O súťaži  
**TRENČÍN – MESTO NA RIEKE**  
Jednoznačný úspech, alebo premrhaná príležitosť?  
**VÍŤAZNÝ NÁVRH – ROZBOR – 7. časť**

**DETAIL Z VÍŤAZNÉHO NÁVRHU.**

**Mandaworks AB + Hosper Sweden AB /Stokholm /Švédsko)**

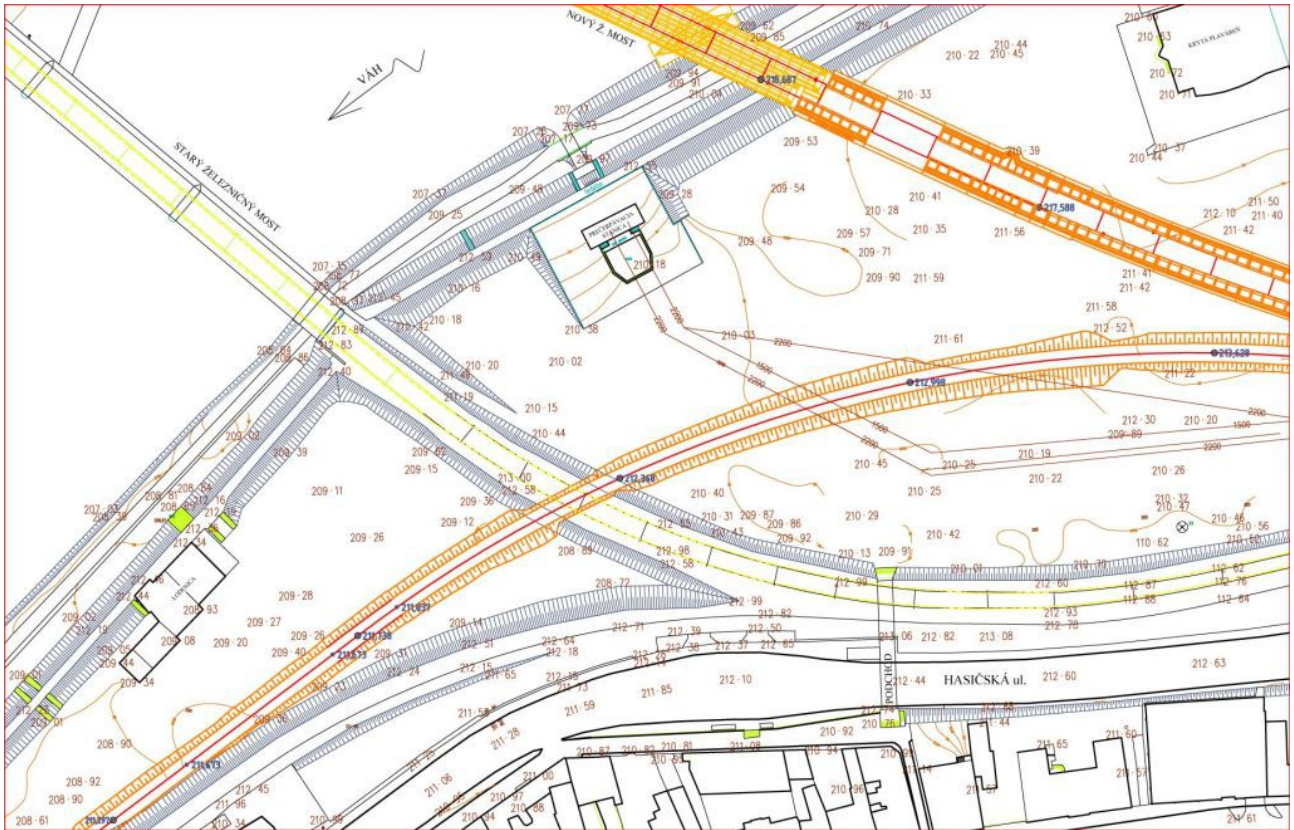
Ako vidno na výkrese vyššie autori si vybrali pre detailné riešenie časť priestoru medzi starou a novou „Chynoranskú železnicou a priestor medzi lodenicou a novým železničným mostom. Pekne tu vidieť navrhnuté pešie prepojenie historického centra s riekou Váh a starým železničným mostom prerobeným na promenádny most. Vidno tu aj „Chynoranskú“ železniciu prebudovanú na dvojkolajovú električkovú trať. Súbežne s ňou je navrhnutá cesta široká cca 4,2 m a chodník široký cca 1,5m.

Električková trať pokračuje vpravo nájazdom na železničné teleso na ktorom je dnes navrhnutá „Bratislavská“ a aj „Chynoranskú“ trať v súbehu pokračujúc smerom k železničnej stanici. Cesta s chodníkom sa v tomto priestore napája na komunikáciu prechádzajúcu z križovatky pred hotelom Elizabeth popod „Bratislavskú“ železniciu vyúsťiac na Mládežníckej ulici. (Tento detail je mimo záber výkresu vyššie ale je ho vidno na základnom výkrese.)

Výškovo je územie navrhnuté ako rovina vzniknutá zasypaním územia medzi novou a starou „Chynoranskou“ železnicou. Od električkovej trate navrhnuť na mieste „Chynoranskej“ železnice sa terén zvažuje k Váhu v časti pri lodenici a v priestore okolo „Bratislavskej“ trati. Klesanie terénu je modelované formou „amfiteátrov“. Priestor medzi klesajúcimi terénmi tvorí rovina okolo vyústenia starého železničného mosta. Pekne tu vidno tri hlavné pešie trasy o ktorých som už písal v článku číslo 04.

Rovina okolo peších ťahov a električkovej trati stúpa pri Hasičskej ulici o 2 metre.

Autori víťazného návrhu prevzali obe doporučenie do svojho návrhu príliš mechanicky. Ako by sa nezamýšľali nad tým, že výškové osadenie musí byť naviazané na jestvujúci terén, že električka musí viesť odniekiaľ niekam, že upraviť „Chynoranskú“ trať na električkovú bude možné až po jej zrušení, že dovedy nemožno „Chynoranskú“ trať zasypať a ani inak výškovu upravovať a že aj do tej doby sa treba nejako bez kolízií dostať z centra na starý železničný most upravený ako promenádny.

ÚZEMIE DETAILU PO DOKONČENÍ REKONSTRUKCIE ŽELEZNÍC. Terén s bariérami železničných tratí.

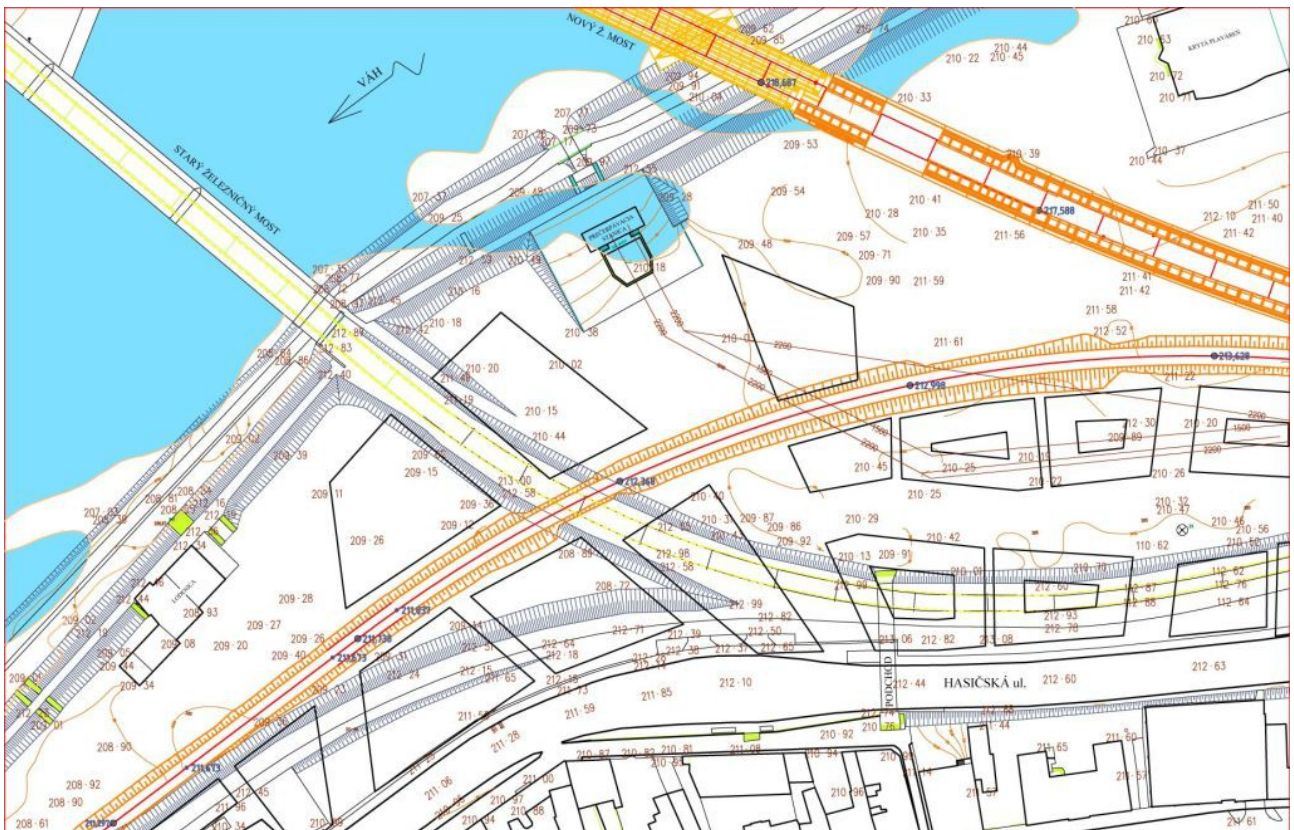
Východiskový terén je veľmi členitý s výškovými rozdielmi až 3 metre. Jeho vyrovnanie zásypom bolo súťažiacim ponúknuté v materiály „Východiská a doporučenia zadania súťaže“ na strane 9. Citujem:
